1. 町田市立国際版画美術館の外構（アプローチと庭園）が壊され、殺伐とした場になってしまう

2. 池のある庭園が壊され、エントランスホールと2Fの展示室前ホールが生活通路となる。展示室の直近に外からの入口が設けられることで、展示室内の温湿度が乱れ、美術品への虫害危険もあり得る

写真-2

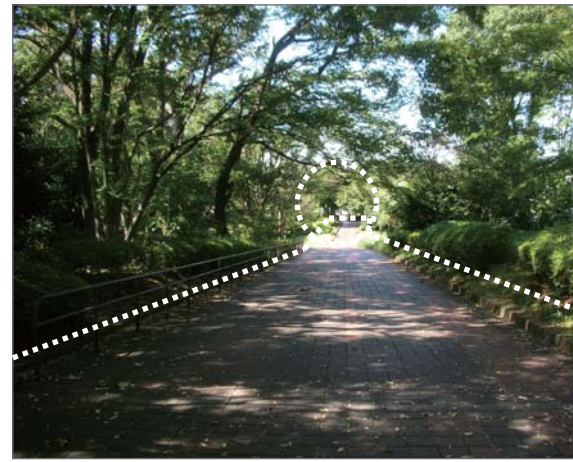
点線箇所に工事車両の進入や竣工後のサービス用通路を新設し、版画美術館の外壁と同質のレンガタイルのしゃれた門柱を壊し、木を伐採しようとしている。

写真-4

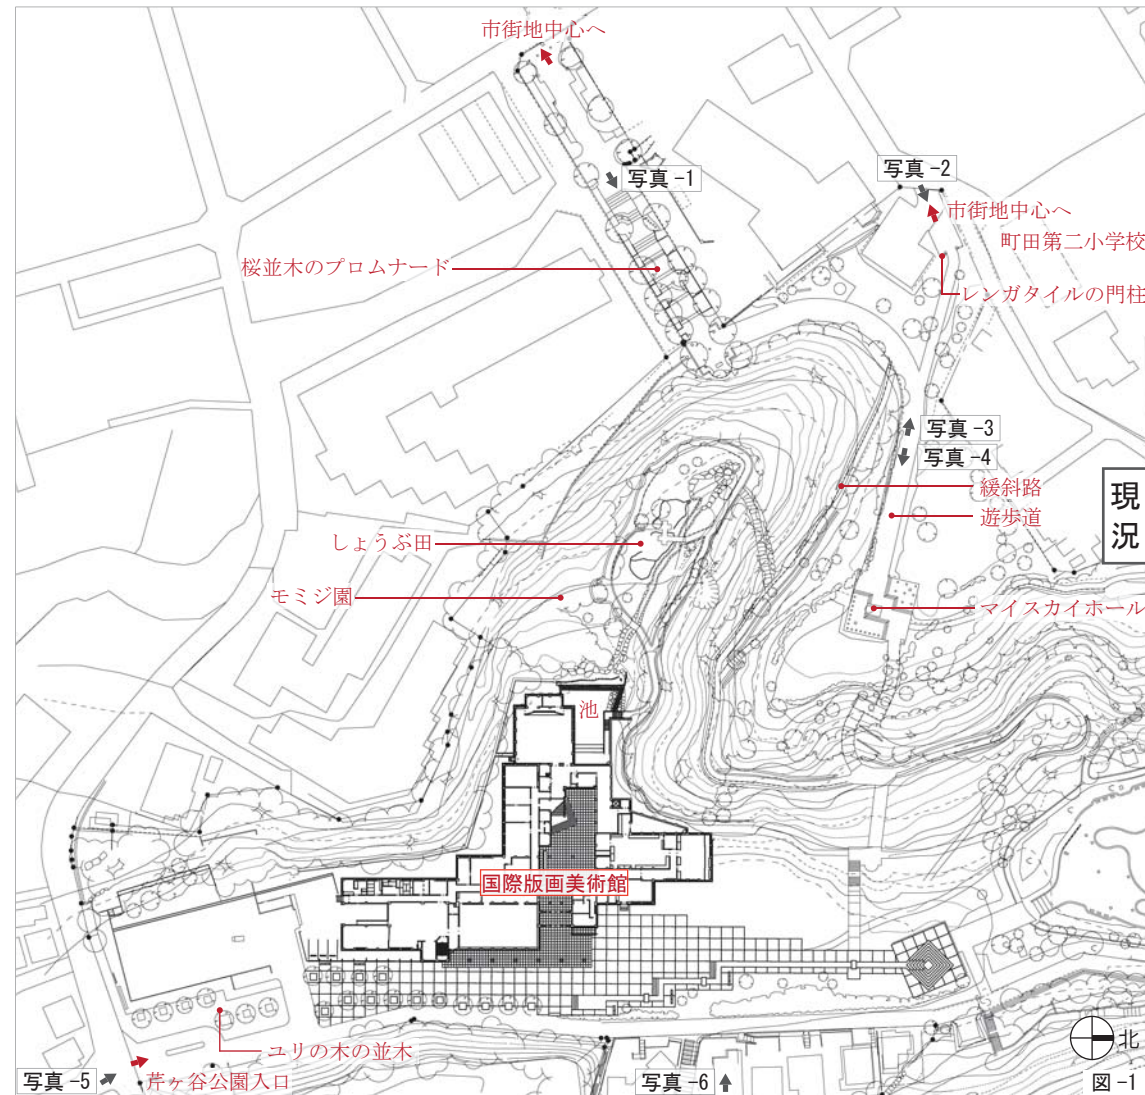
この写真の点線箇所内の樹木のほぼすべてが伐採され、遊歩道は自動車路とサービスヤードになる。正面のマイスカイホールという既存の彫刻の周辺が荒廃する。

改変後

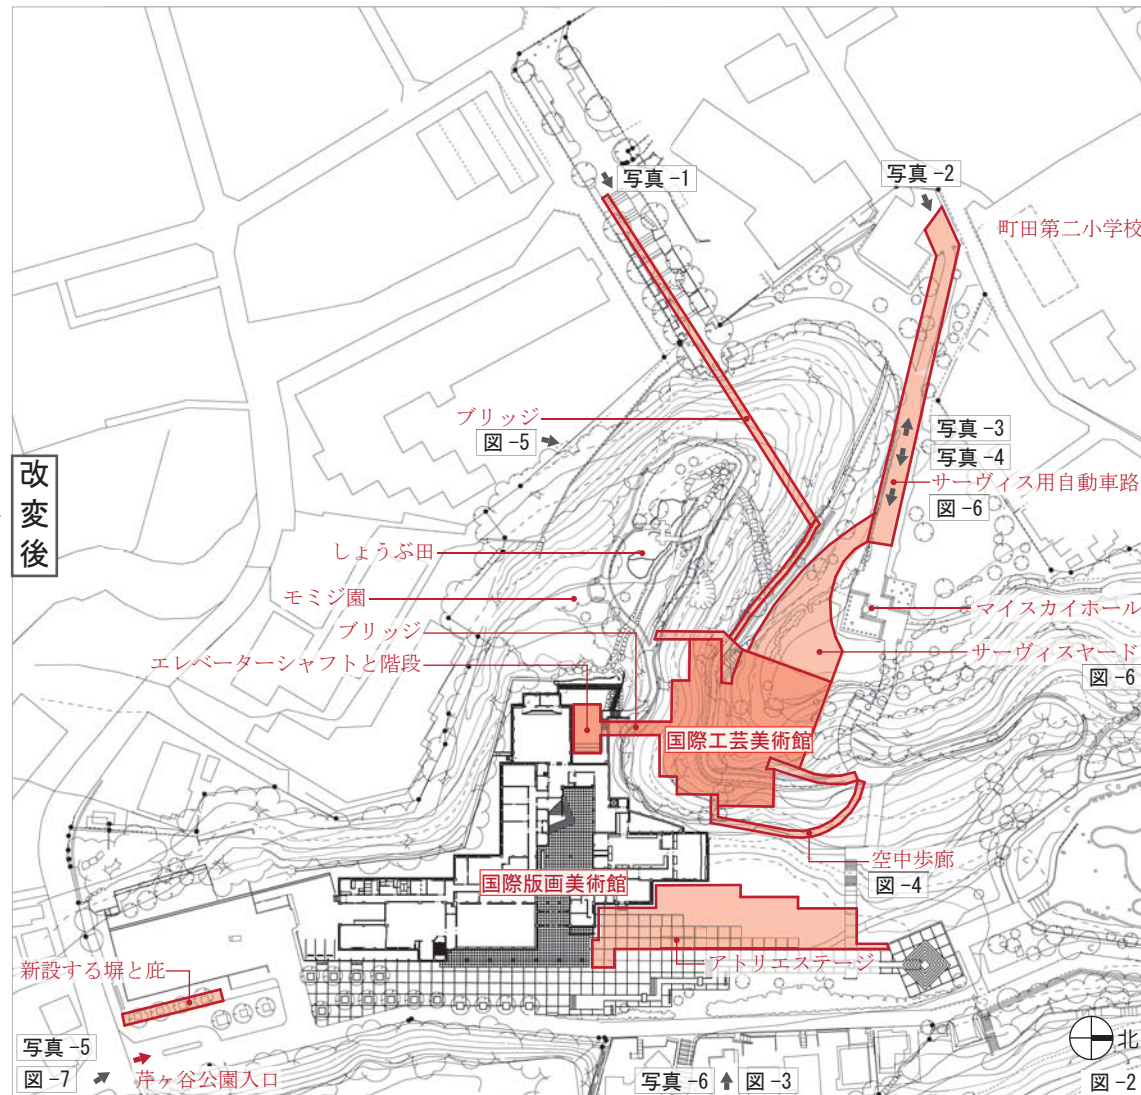
版画美術館に続くユリの木の並木。図-7にあるように、この連続性を切断する無機質な塀と庇が計画されている。

図-4

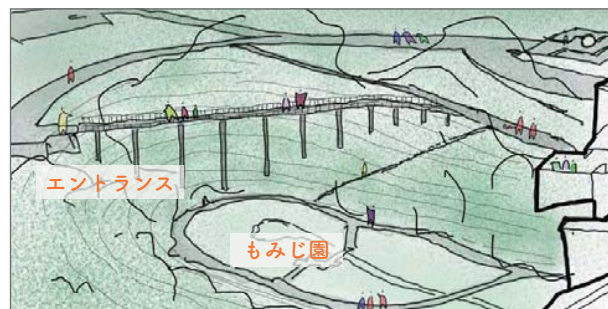
町田市資料による工芸美術館東側に新設される空中歩廊。既存樹木をほとんど伐採している事がわかる。

図-7

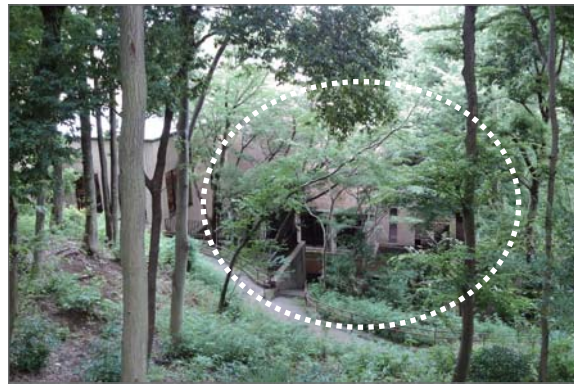
町田市資料による新設の公園入口の塀と庇。ユリの木の連続性を遮断する。塀と庇の素材は隣接する版画美術館の外壁と調和性がないデザインとなっている。（写真-5参照）

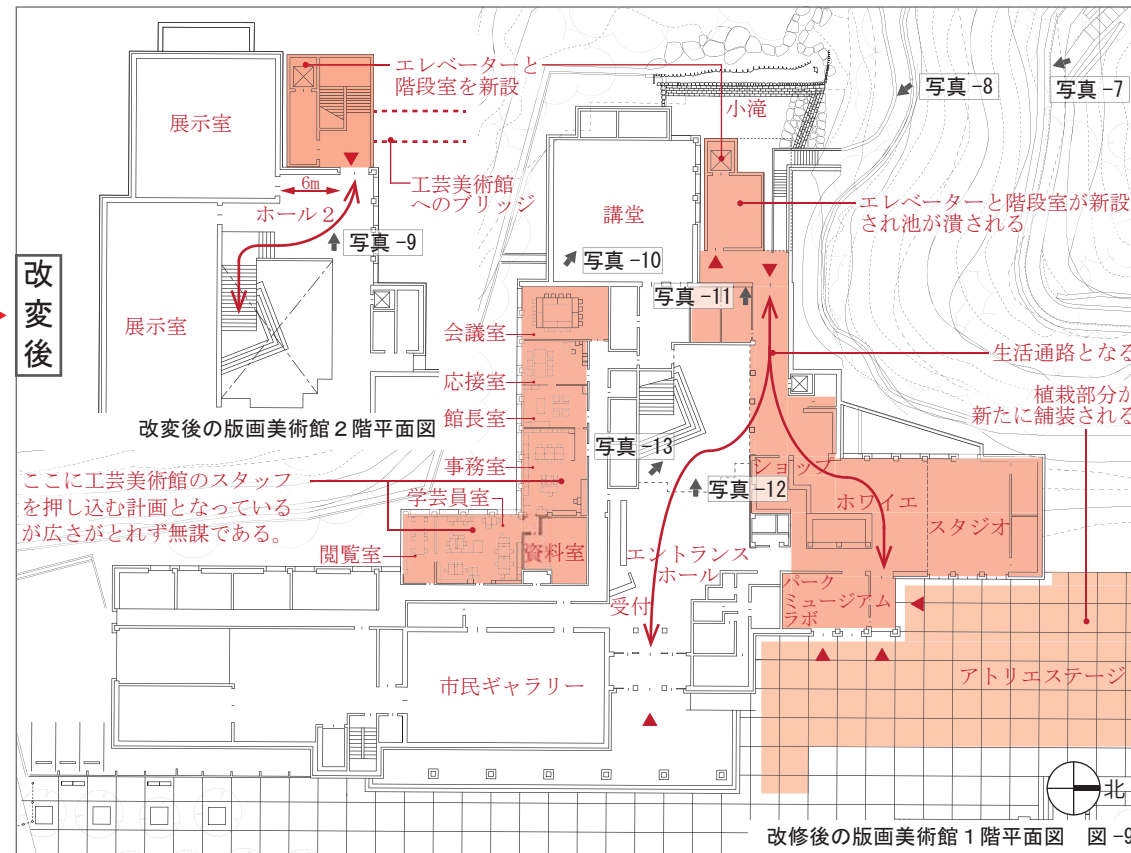
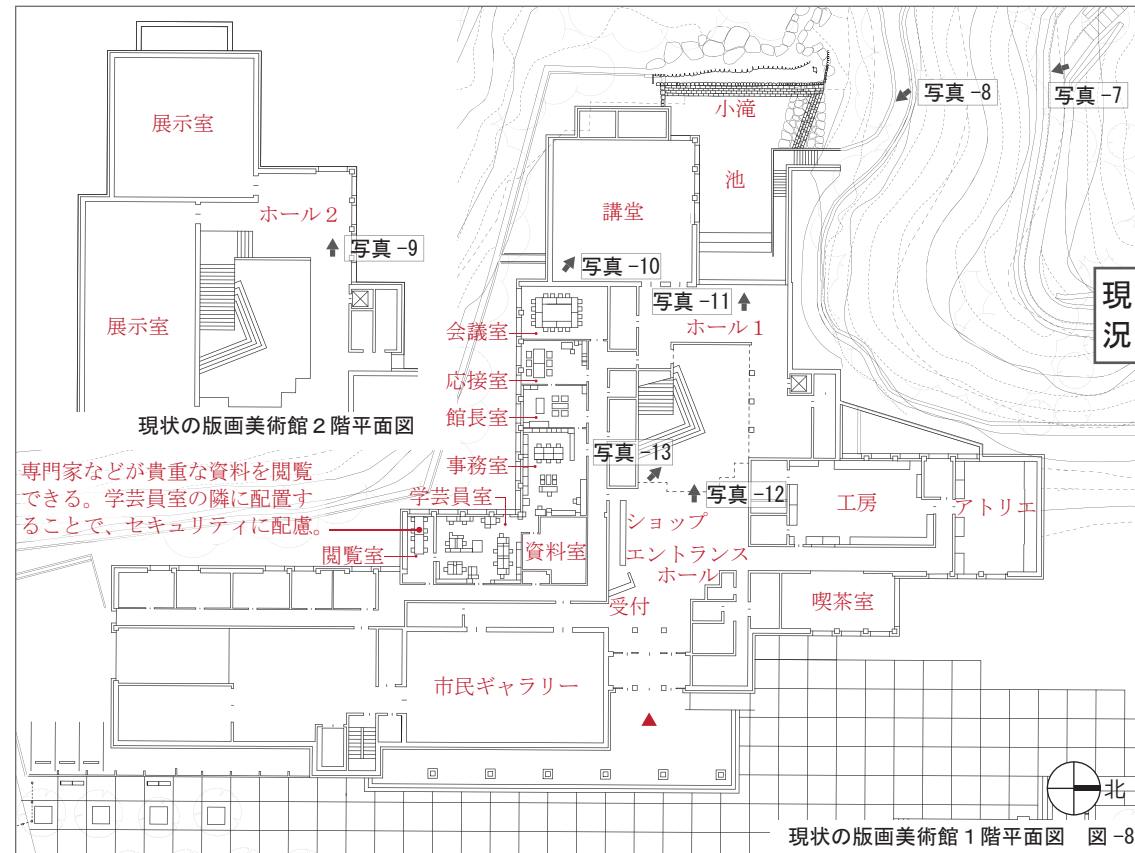
エレベーターシャフトと階段室の杭工事、土工事、仮設工事等々により、多くの緑（点線箇所）が伐採される。写真-7

池の全域（点線箇所）がエレベーターシャフトと階段室になり、全破壊される。写真-8
